IF.271.15.2018

Wyjaśnienia nr 2 z dnia 20.09.2018r. w odpowiedzi na wniosek z dnia 17.09.2018r.

*Dotyczy zamówienia pod nazwą: **Dostawa i montaż instalacji kolektorów solarnych w budynkach mieszkalnych położonych na terenie Miasta Siemiatycze.***

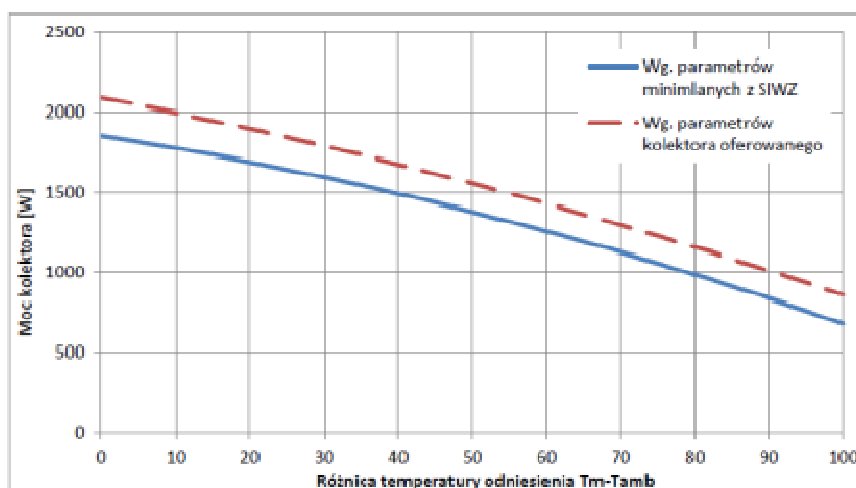
W opisie przedmiotu zamówienia Zamawiający podał jako minimalne parametry kolektora słonecznego :

- powierzchnia brutto: nie mniej niż 2,23 m²,
- sprawność optyczna do powierzchni czynnej: nie mniej niż 83%,
- współczynnika strat a1 do powierzchni czynnej: nie więcej niż 3,249 W/(m²K),
- współczynnika strat a2 do powierzchni czynnej: nie więcej niż 0,02 W/(m²K²).

Na podstawie powyższych parametrów wskazanych przez Zamawiającego, obliczone wartości mocy w poszczególnych punktach różnicy temperatury dT oraz przy natężeniu promieniowania G = 1000 W/m² wynoszą odpowiednio:

- 1851 W (dla dT = 0K i G = 1000 W/m²)
- 1 774W (dla dT = 10K i G = 1000 W/m²)
- 1 593W (dla dT = 30K i G = 1000 W/m²)**
- 1 377 W (dla dT = 50K i G = 1000 W/m²)
- 1 125 W (dla dT = 70K i G = 1000 W/m²)

Dodatkowo z powyższych punktów różnicy temperatury dT, równej 30K, Zamawiający żąda wyższej wartości mocy kolektora niż wynika z zadanych współczynników i ma ona wynosić nie mniej niż 1701W (dla dT = 30K i G = 1000 W/m²).

Dla każdego kolektora słonecznego w dostępnych publicznie wynikach badań w ramach certyfikacji Solar Keymark, prezentowane są obliczone moce zawsze dla takich samych charakterystycznych warunków odniesienia, co także dla osób mniej zorientowanych umożliwia proste, jednoznaczne i bezpośrednie porównywanie mocy kolektorów, a w przypadku przedmiotowego postępowania ocenę spełnia wymaganych parametrów minimalnych. Postawienie wymagań, co do wydajności kolektora słonecznego wyłącznie w postaci wymaganej mocy minimalnej kolektora, umożliwia Zamawiającemu uzyskanie kolektora o wyższej wydajności cieplnej i osiągnięcie wyższego efektu ekologicznego niż wynika z wymagań opisanych w SIWZ. Jednocześnie zamawiający nie będzie ograniczał konkurencji, poprzez niedopuszczenie do zastosowania produktów o wyższej wydajności, co łatwo robić wprowadzając wiele szczegółowych parametrów, jak jest to zrobione w obecnej specyfikacji, na przykład w postaci współczynników sprawności. Parametry te osobno nie wskazują na wydajność cieplną kolektora słonecznego, a dopiero wyliczona na ich podstawie moc dla różnych warunków pracy pozwala na dokonanie obiektywnego porównania oferowanych kolektorów. Przyjęty opis przedmiotu zamówienia, z obecną treścią w zakresie kolektorów słonecznych narusza zasady konkurencji co jest sprzeczne z prawidłowym wydatkowaniem środków publicznych, gdyż nie dopuszcza do zastosowania oferowanego przez nas kolektora lepszego, o wyższej wydajności cieplnej w każdych warunkach pracy. Zobrazowane zostało to na poniższym wykresie:

Prosimy o dopuszczenie do zastosowania w zakresie równoważności przyjętych rozwiązań kolektora słonecznego o wyższym niż dopuszczony w opisie przedmiotu zamówienia współczynniku strat nieliniowych $a_1 = 3,684 \text{ W}/(\text{m}^2\text{K}^2)$, pod warunkiem zaoferowania kolektora, którego moc dla różnicy temperatury dT wynoszącej odpowiednio 0K, 10K, 30K, 50K i 70K jest wyższa od mocy kolektora, wymaganej przez Zamawiającego w SIWZ.

Zamawiający informuje, iż podtrzymuje zapisy określone w SIWZ. W omawianym zakresie Zamawiający zwraca uwagę, że przedmiot niniejszego zamówienia jest nie tylko dostawą urządzeń, takich jak kolektory słoneczne, przedmiot zamówienia jest znacznie szerszy i obejmuje między innymi także dostawę i montaż całej instrukcji kolektorów słonecznych. W związku z tym, przy opisie przedmiotu zamówienia, należało uwzględnić okoliczności związane nie tylko z dostawą kolektorów słonecznych, ale także pozostałe uwarunkowania związane ze wszystkimi elementami przedmiotu zamówienia, w tym również te dotyczące dostawy i montażu instalacji. W ocenie Zamawiającego ukształtowanie takiego wymagania jest ściśle powiązane z tym, że kolektor słoneczny będzie musiał współpracować z pozostałymi urządzeniami wchodzącymi w skład instalacji solarnej. Wymagane przez Zamawiającego minimalne parametry kolektora w żaden sposób nie ograniczają zasad neutralności, ponieważ według wiedzy Zamawiającego na rynku istnieje wiele produktów spełniających wymagania przetargowe. Zamawiający dopuszcza każdy kolektor równoważny do opisanych, który spełnia minimalne parametry techniczne.

Ponadto Zamawiający zwraca uwagę, że podane w pytaniu parametry kolektora słonecznego nie są tożsame z SIWZ.
